Review project

· ALU / ВІДОМОСТІ ДЛЯ ЗВІРКИ · v10

P-8/8/22 PP v04 · 16.02.2026 / геометрія PDF + специфікація; чинність у компанії не підтверджена

Реєстр питань до компанії / проєктанта

ПдЗх / верхній пояс і профільовані заготовки

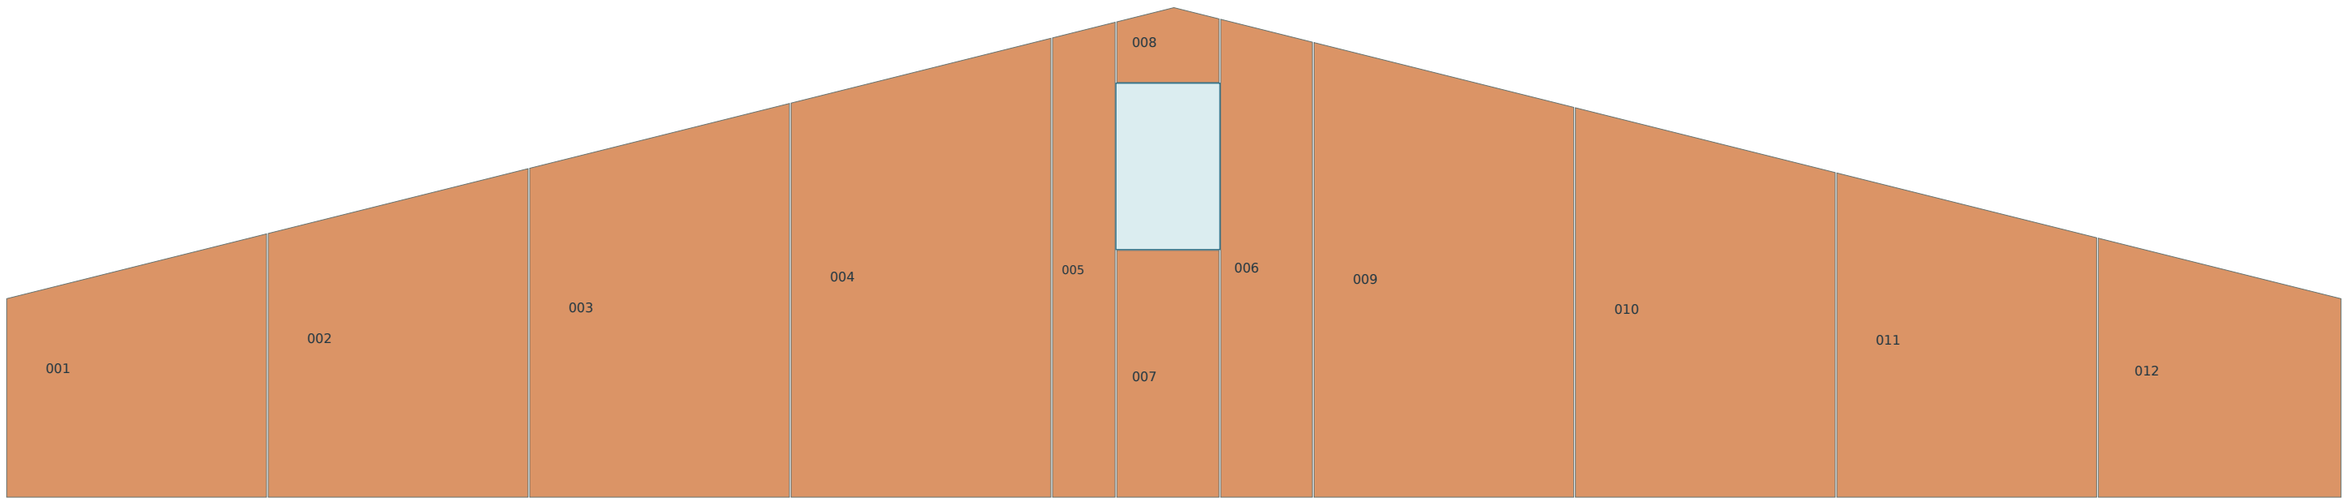
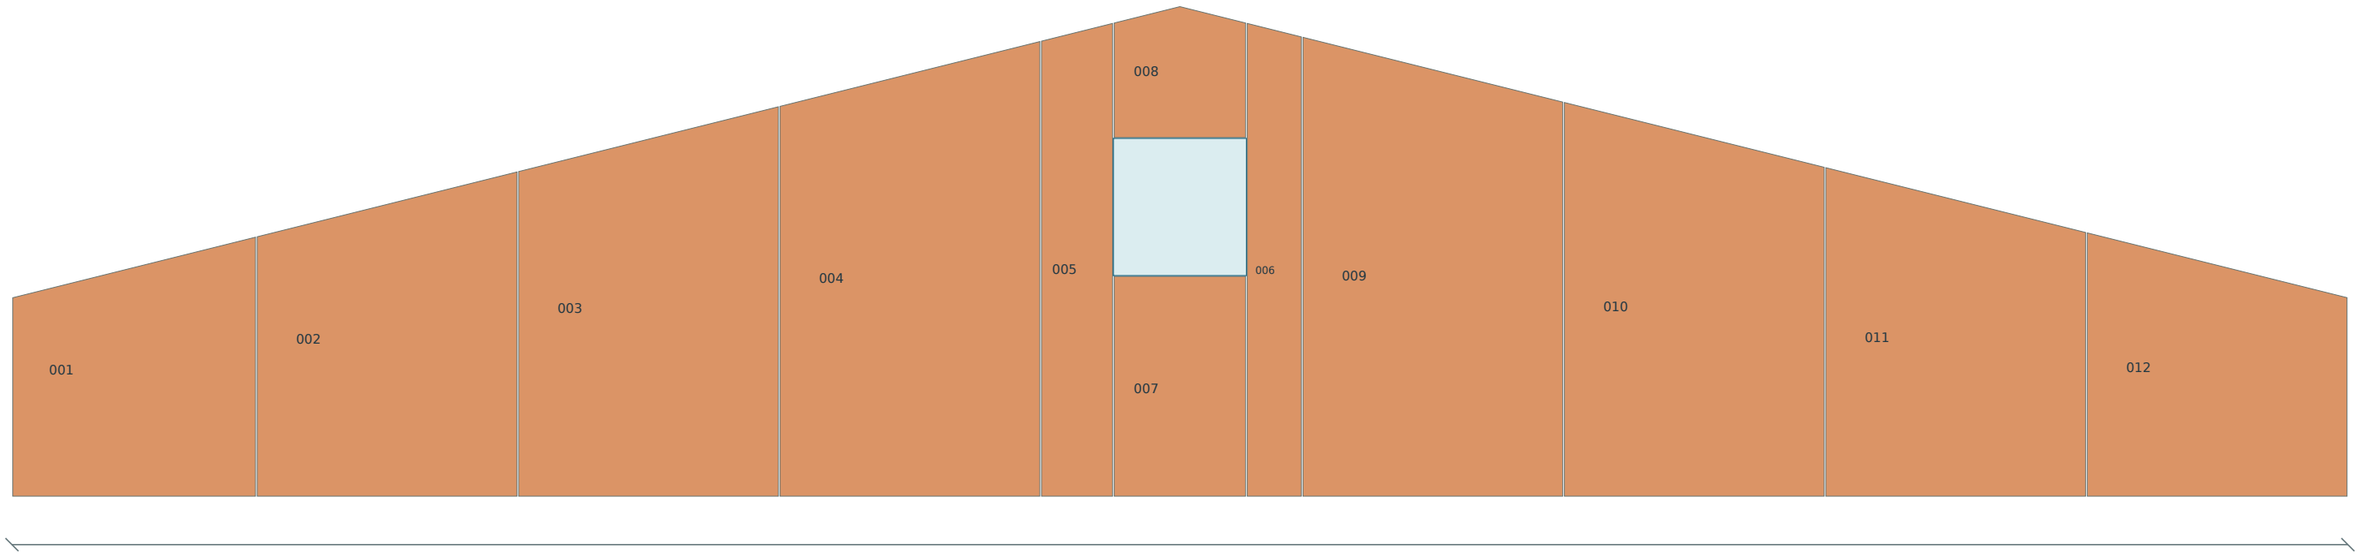
Контур під повним кандидатним пакетом даху 214,8 мм по нормалі + 4 мм. Існуюча кроква 150 мм не обміряна; вузол примикання та вентрешітку звірити.

Контур під повним кандидатним пакетом даху 214,8 мм по нормалі + 4 мм. Існуюча кроква 150 мм не обміряна; вузол примикання та вентрешітку звірити.

Дах / поперечний розріз кандидата PP-1, PDF55

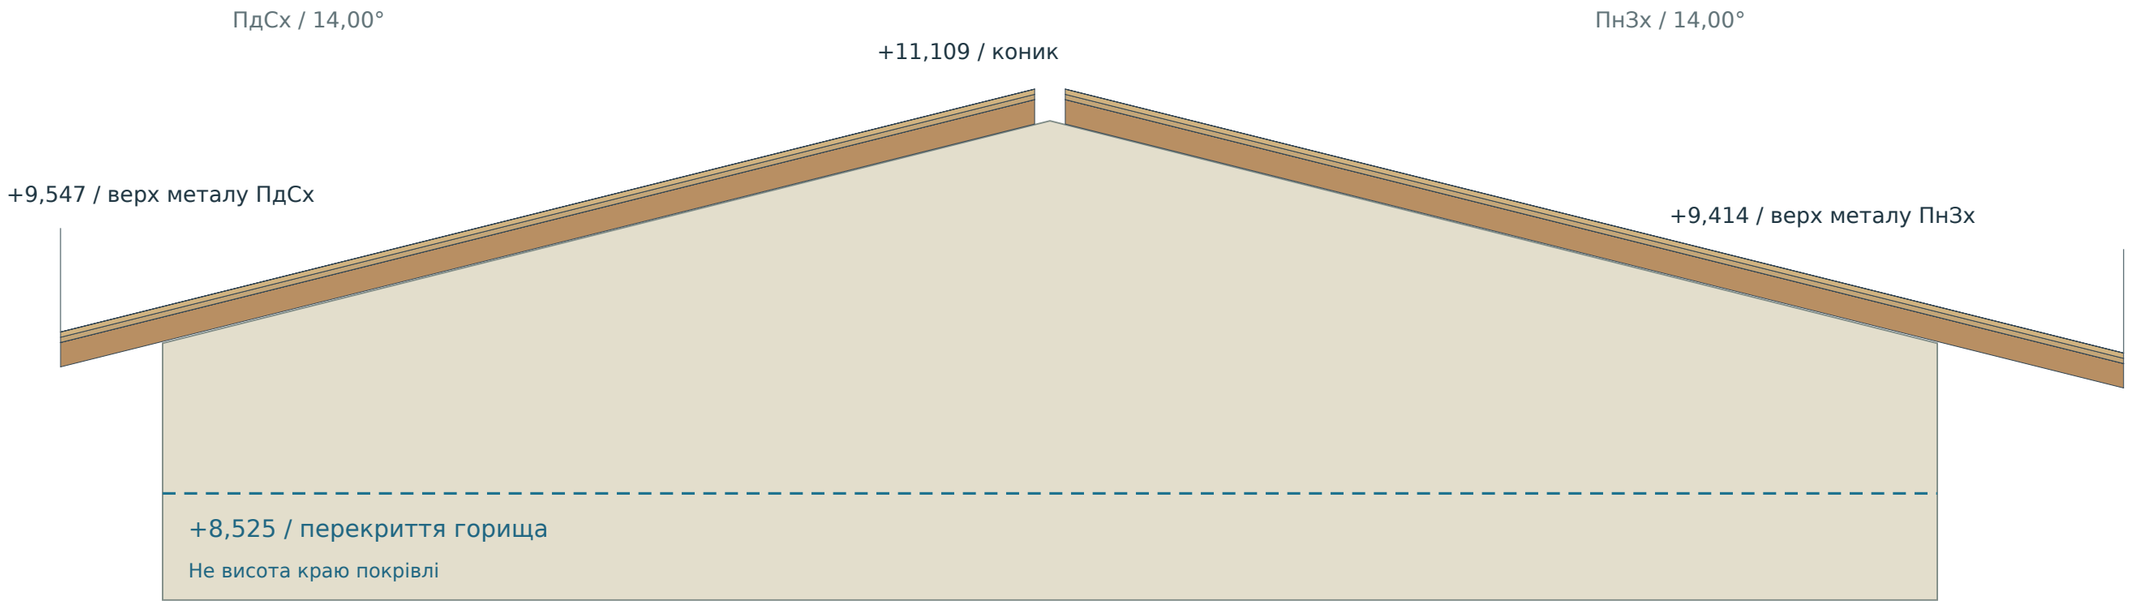
Звиси від поточної фасадної площини ±5,62: ≈647 мм спереду / ≈1180 мм ззаду.

§5.4: мінімум 600 / 750 мм від утепленої стіни. Торцеві 300 мм — подовження; не доведений загальний звис.

Довжина ≈41,600 м і торцевий звис ≈600 мм графічно з PDF53. Потрібен написаний робочий розмір.

PDF54 дає більші півширини: приблизно +140 мм спереду / +256 мм ззаду. Задній фасад містить коник +11,149.

Нижні фасції PDF53 ≈9,230 / 9,068 — інші грані, не верх металу. Робоча глибина короба та посадка не підтверджені.

Верх SE облицювання 9475 мм при зовнішній грані z=5,649 м: кандидатний обріз під повним пакетом; це не обмір стіни чи розрахунок опирання.

Графічні суперечності: RFI-07. Профіль, крокви, торцеві зарізи й маршрути мембрани: RFI-11 / roof-source.json.

Дах / п’ять шарів і тонкостінний профіль / кандидат v09

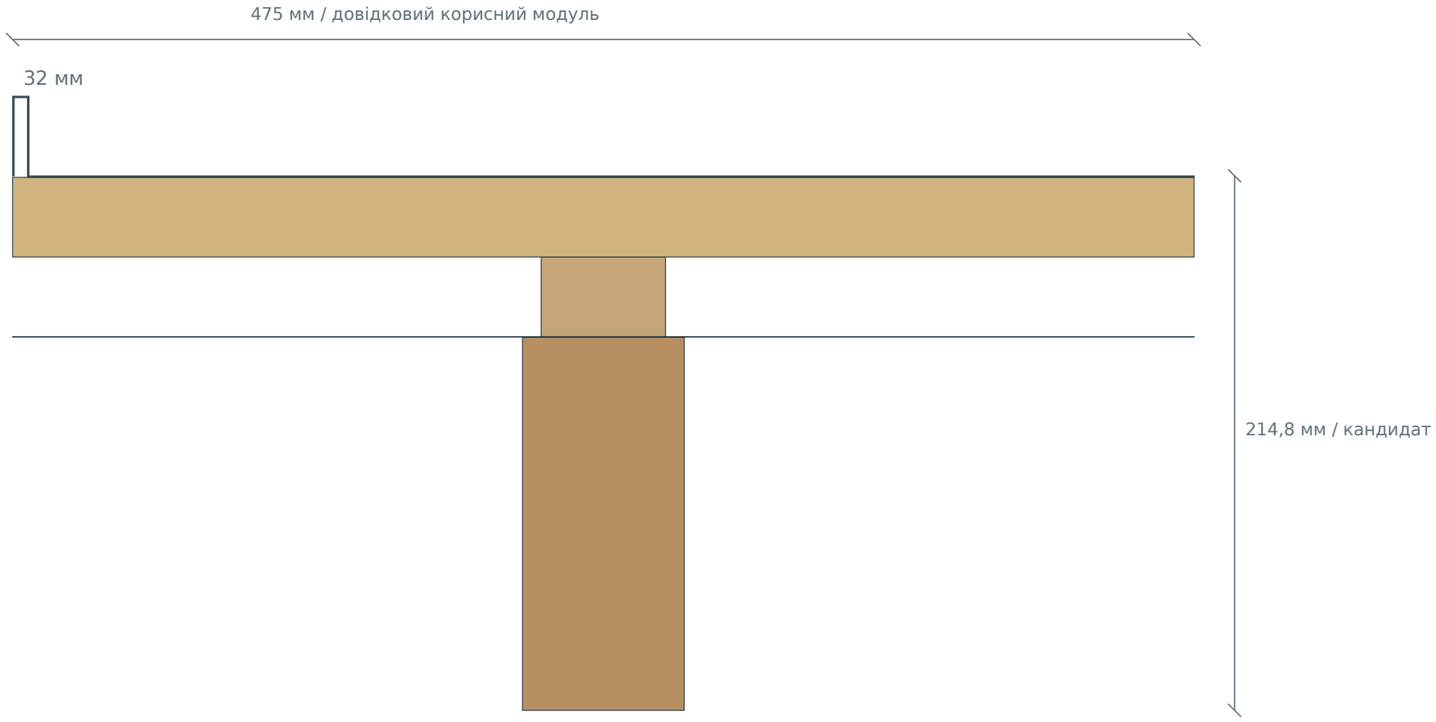
Профіль 475 / висота 32 / лати ≤200: офіційний довідковий Ruukki Classic Design475; замовлений виріб невідомий.

Стінки 0,6 мм, модуль 475 мм і висота 32 мм; ідеалізований U-повернений край 6,6 мм. Його ширина, радіуси згину, защіпка й водозахисний замок не встановлені джерелом. Не гнути й не замовляти за цим контуром.

Фрагмент 4×2,6 м на ПдСх скаті є точним перетином глобальних деталей: фаза й IDs профілів спільні з цілим дахом. Реальні кандидатні отвори KLK01 800×600 і вертикальні проходки вирізані в усіх п’яти шарах.

Кандидатні кінці: 100 мм відступ біля коника, тонкий ковпак 0,6 мм з підняттям 40 мм; дерево вертикально підрізане до задньої грані фасції 22 мм. Показова мембрана там завершена; фактичний маршрут і крапельник невідомі.

Редагований CAD профілю — геометричний кандидат. Див. RFI-11; міцність, кріплення, монтаж і замовлення не схвалені.

Cembrit / відкоси вікна / польовий варіант

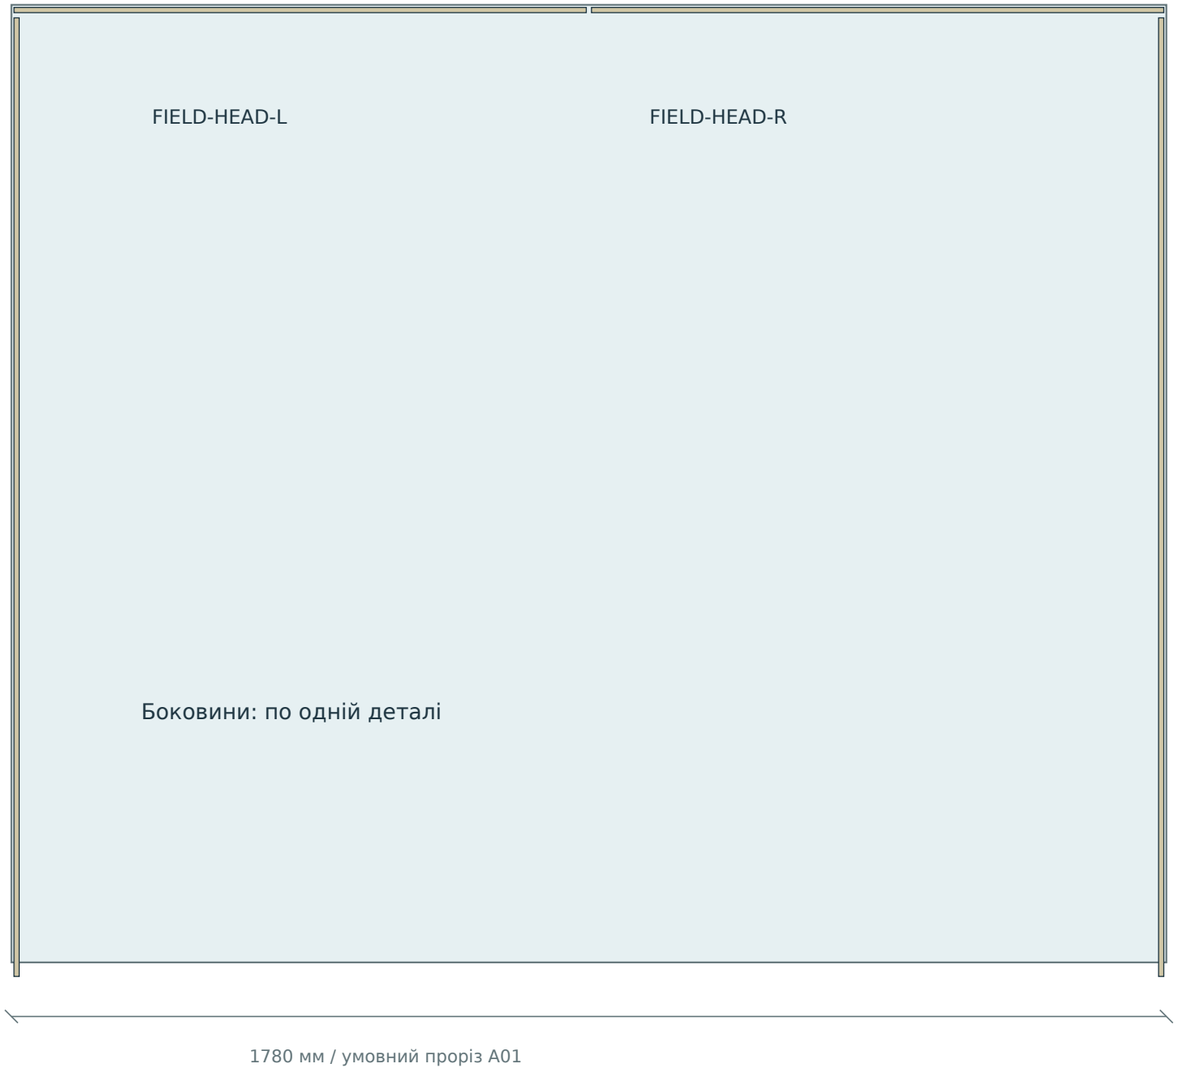
FC-FC: 8 мм. FC-відлив: 2 мм вертикально, показовий зазор. Схему двох верхніх деталей ще звіряємо.

Публічний арк.14 показує PURAL0,6 мм; цей Cembrit-вузол походить з опису Артура. RFI-09 відкритий.

Приховані опори, кріплення, герметизацію, відведення води й пожежне рішення не погоджено.

Вхід / навіс: сталевий клин і реальні шари / PDF68, PDF70

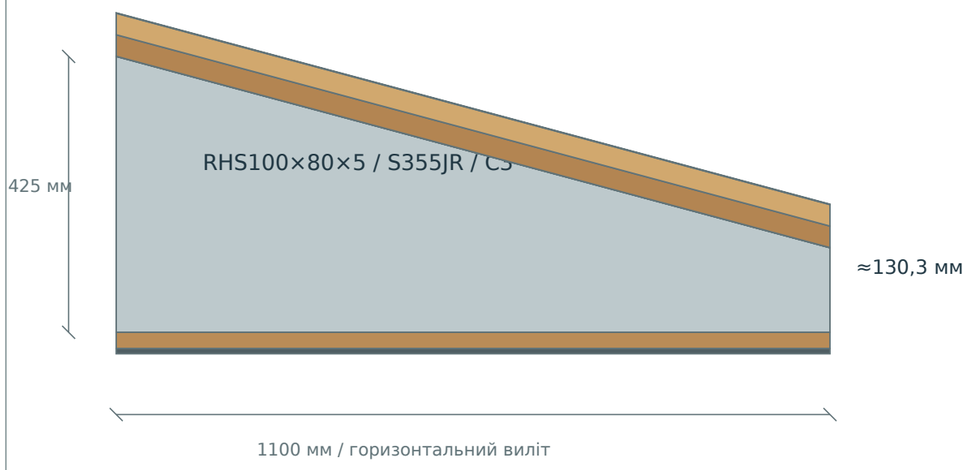
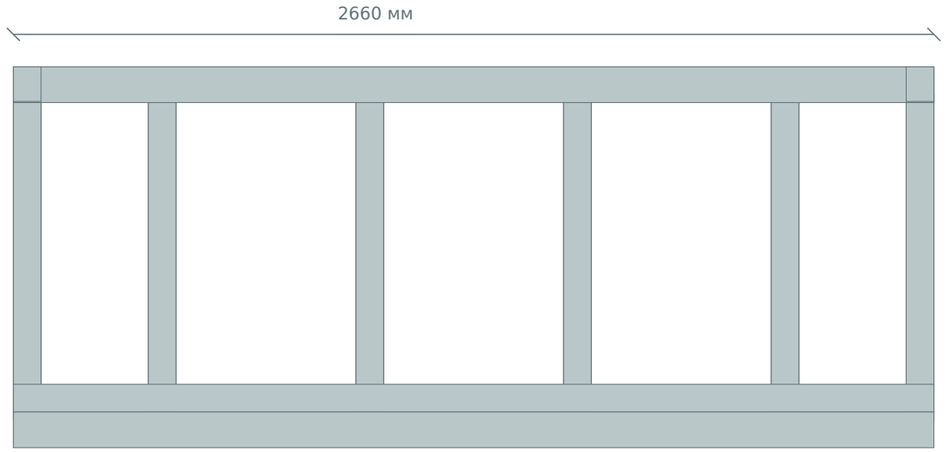
Різниця +87,13 мм / просвіт дверей 18 мм — лише кандидат

Передня нижня поперечина: відступ103,156 мм — кандидат, не заданий у джерелі.

Проєкт420 / SwisspearlDIM ceiling400 max → RFI-10.

Задні стійки:225 мм джерело / 194,68–221,47 мм кандидат

Зовнішні VU01 / «нового тамбура не буде» та SBS / Classic залишаються відкритими: RFI-06, RFI-02.

VS-1 / цоколь: план, розріз і межі кількостей / PDF57, PDF58

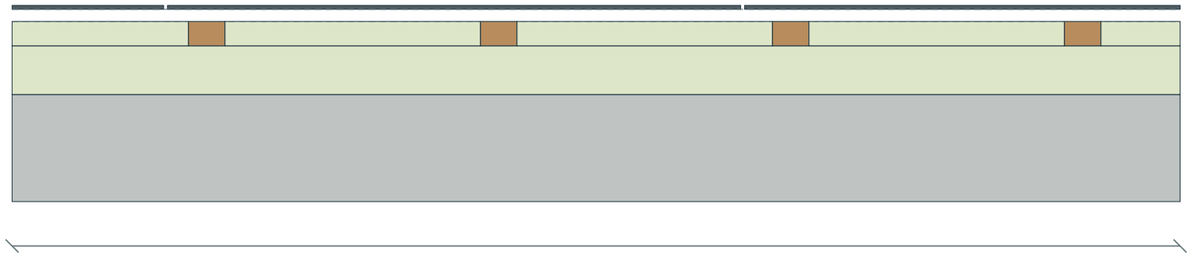
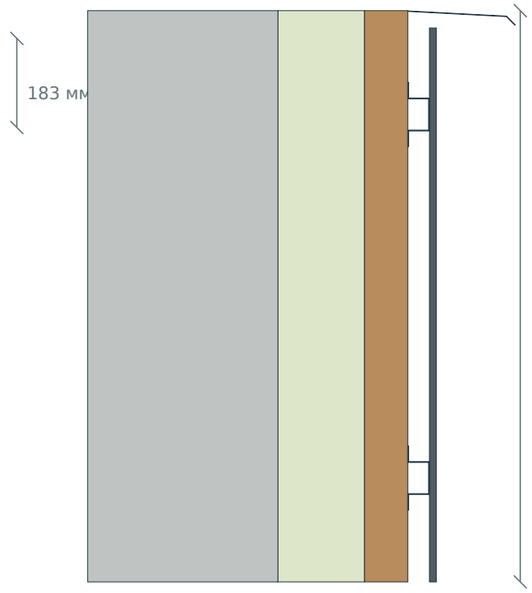
ВУЗОЛ І НЕВИРІШЕНІ МЕЖІ / RFI-12

PDF58: видимий капельник PURAL 0,6 - кандидат форми. Перехід 50×175, RKL31/аналог 30, стрічка й сітка не розміщені: робочий вузол невідомий. Відмостка 600 мм/2%; зазор 20 мм до FC проти довідкових 50 мм виробника потребує погодження.

Горизонтальний профіль локально перекриває 25 мм глибини: безперервність повітря й дренаж не доведені. Полиці 38/74, сталь 1 мм, висота 660, кути 45° і підкладена стрічка - кандидати; замовлений MP25/38 невідомий.

Історичний U=0,271 для EPS 100 не застосований. Основа/анкери, кутовий 50×100, отвори, межі 5 м² і фундамент до підошви потребують обміру/робочого вузла. Нижче землі модель не продовжена.
